Logroño Andando

PROPUESTAS para la REMODELACIÓN INTEGRAL de la CALLE SAN ANTÓN

Enero 2024

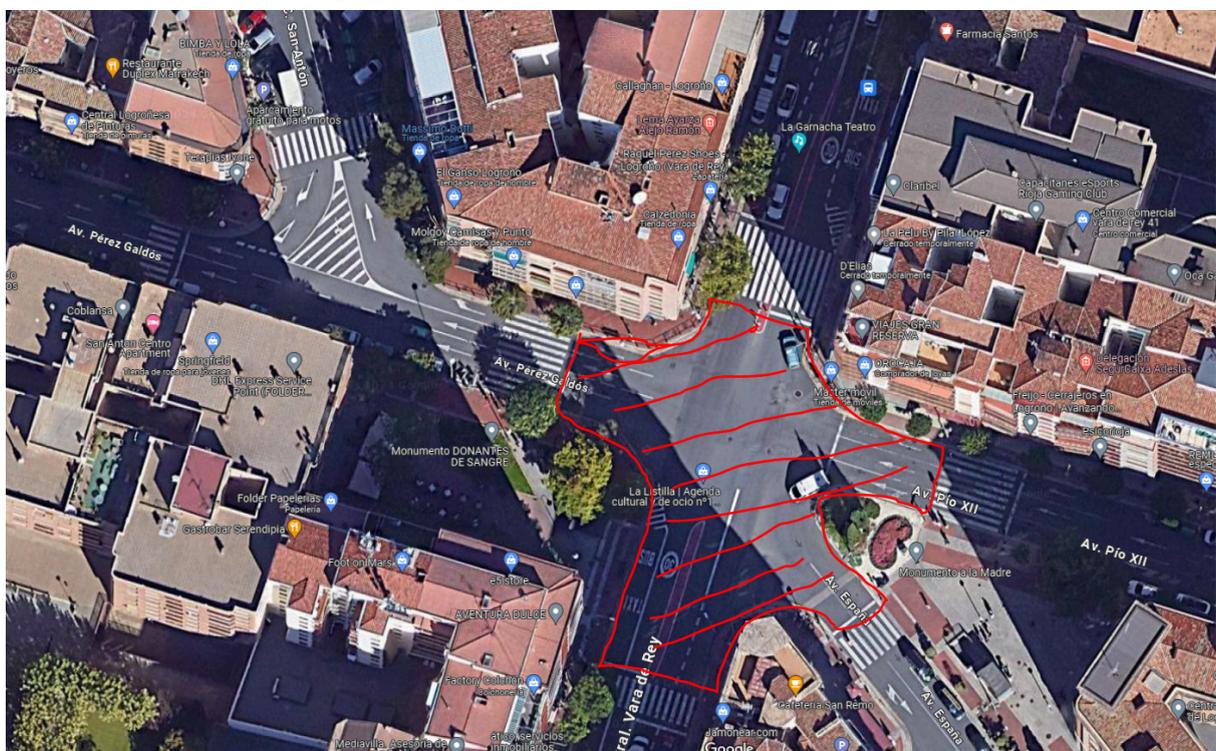
La configuración actual de esta intersección **dista de priorizar los trayectos peatonales**, al estar regulada por semáforos que, en muchas ocasiones, introducen esperas de importancia en Pérez Galdós o Vara de Rey para garantizar la fluidez del tráfico a motor, independientemente de que realmente exista este tráfico en el momento en que se desea cruzar a pie, y a pesar de que existen soluciones técnicas (como el control de la presencia de vehículos mediante espiras, y la adaptación de las fases semafóricas según exista o no esta presencia) que podrían acortar las esperas peatonales. Igualmente, la estructura de los pasos peatonales designados y la ocupación del espacio destinado al flujo vehicular en la intersección

En la actualidad, a criterio de Logroño Andando, los itinerarios peatonales no son todo lo directos que podrían ser y **la anchura libre disponible es insuficiente en todas las esquinas** de esta intersección, donde es fácil localizar aglomeraciones peatonales a ciertas horas.

Debe prestarse también atención particular al cruce entre San Antón y Pérez Galdós, donde se destina un enorme espacio a una isleta de seguridad y se generan rodeos peatonales en lugar de atender a la directividad máxima de los itinerarios.

Por todo esto, entendemos que el Ayuntamiento **debería de fijar un objetivo de aforo vehicular máximo para esta intersección, y después decidir cuál es el diseño más adecuado para esta**, y no al revés. Si se plantea una intersección con una glorieta, de elevada capacidad, el efecto de la intervención podría ser la aparición de **demandas vehiculares inducidas**, el contrario al declarado, es decir, facilitar el uso del vehículo privado a motor, y por tanto incrementar el aforo vehicular a resultas de la intervención, con todos los inconvenientes que esto plantearía para el vecindario de la zona (ruido, emisiones de gases y partículas, mayor inseguridad en el disfrute del espacio público por la posibilidad de atropellos, etcétera).

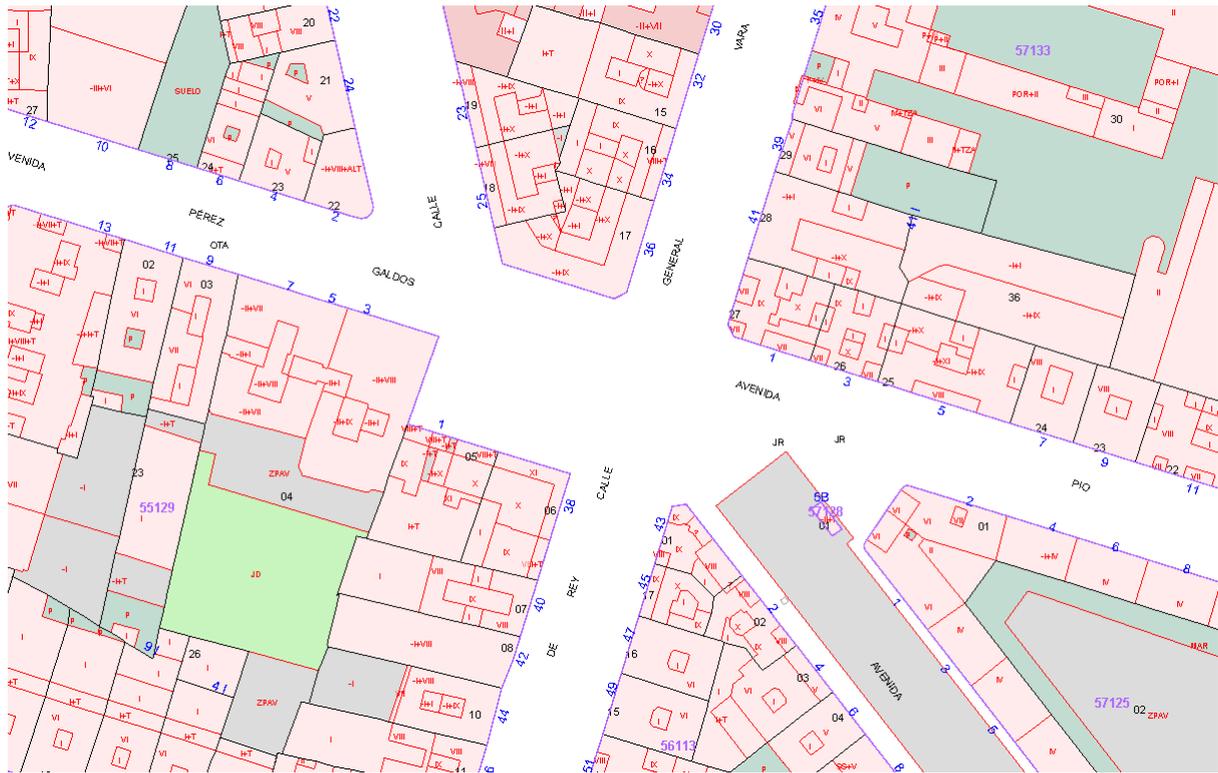
Cabe la posibilidad de regular la glorieta con semáforos, en cuyo caso este diámetro podría ser menor, pero en este caso sus posibles ventajas frente a la regulación ya existente con semáforos quedan muy mermadas y comprometen la justificación de coste/beneficio de su posible construcción, tanto más teniendo en cuenta los inconvenientes ya mencionados al dificultar los trayectos peatonales.

Las construcciones existentes en la intersección presentan una geometría que dificulta la inscripción de un círculo de radio superior a aproximadamente 40 m, teniendo en cuenta la necesidad de establecer un itinerario peatonal con al menos 1,80 m libres (lo que requiere al menos 2 m libres desde las fachadas, probablemente más dado que existen farolas y otros elementos de mobiliario urbano en la zona, y que el tránsito peatonal es elevado).

Teniendo en cuenta que el espacio donde se ubica actualmente el monumento a los Donantes de Sangre es de uso peatonal, es francamente complicado o directamente imposible lograr el encaje de un círculo de al menos 35 m de diámetro **sin sufrir afectaciones graves a los trayectos peatonales** (que deberán hacerse forzosamente en el exterior de ese círculo y posiblemente con retranqueos para evitar la formación de colas de vehículos) **y/o a la actual zona estancial** donde se encuentra el monumento a los Donantes de Sangre.

Y en cualquier caso, incluso con afectaciones al espacio público actualmente peatonal, la glorieta que resultaría sería de diámetro seguramente insuficiente para las recomendaciones de la norma IC 3.1 para calzadas anulares de 2 carriles sin semáforos, que recomiendan al menos 45 metros, por lo que una alternativa más realista sería, probablemente, una de un único carril.

Por todo lo anterior, desde Logroño Andando entendemos que **no tiene excesivo sentido plantear una glorieta en esta intersección**, porque, por decirlo en forma popular, pueden costar más las cintas que el manto: pueden ser mayores los costes a afrontar y los problemas que cause, que los costes de la intervención y los posibles ahorros o ventajas que pudiera aportar.
